**Projet de renouvellement urbain du quartier
du Gol**

MEMOIRE EN REPONSE MRAE

MEMOIRE EN REPONSE MRAE -

La Mission Régionale d'Autorité environnementale de La Réunion a émis un avis le 28 février 2025 sur la qualité de l'évaluation environnementale du projet de renouvellement urbain (NPNRU) du quartier du Gol sur la commune de Saint-Louis.

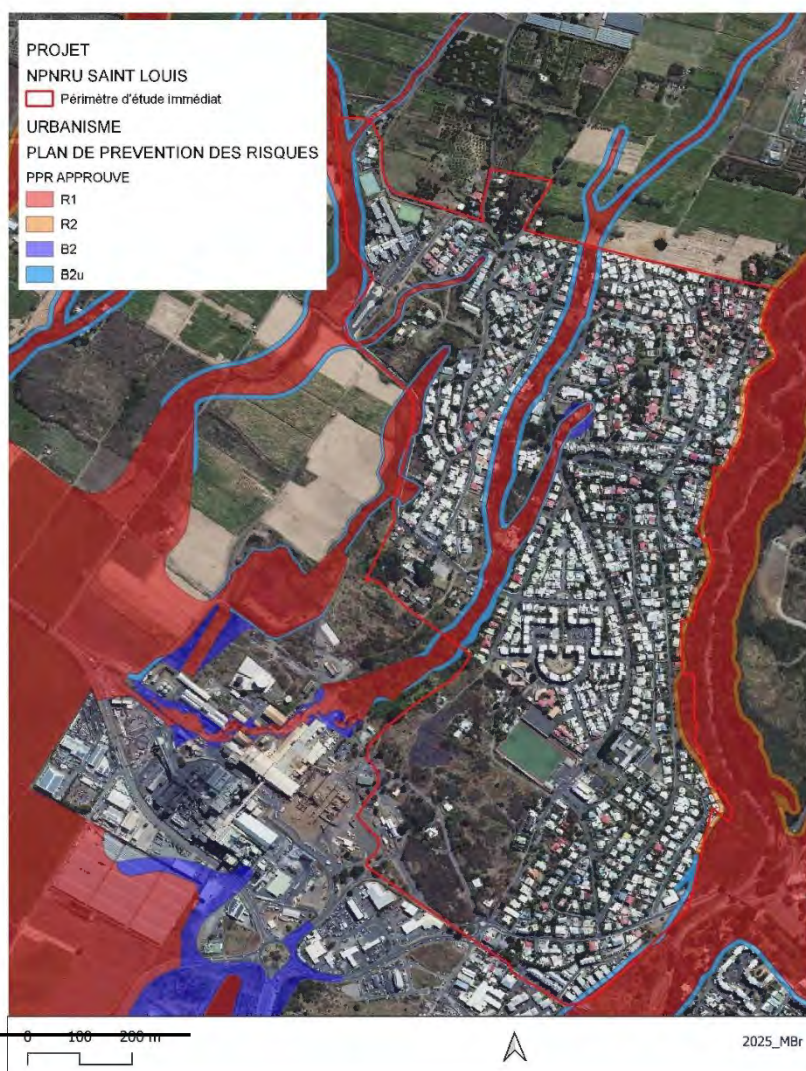
- ***L'Ae recommande d'étudier le devenir des occupations présentes dans la ravine Piment, de les intégrer dans le projet global d'aménagement du quartier voué à apporter des réponses à un meilleur cadre de vie dans le respect de l'environnement***

Des cartographies présentent ci-dessous la localisation des habitats vis-à-vis du zonage du Plan de Prévention des Risques naturels

On observe à l'état initial la présence de bâtis ou parties de bâtis dans le zonage Rouge du PPRn

A ce titre, l'intervention sur les occupations telles que décrites sont hors champs du NPNRU. Ceux-ci relèvent du droit de l'urbanisme et du droit pénal à la charge des autorités compétentes.
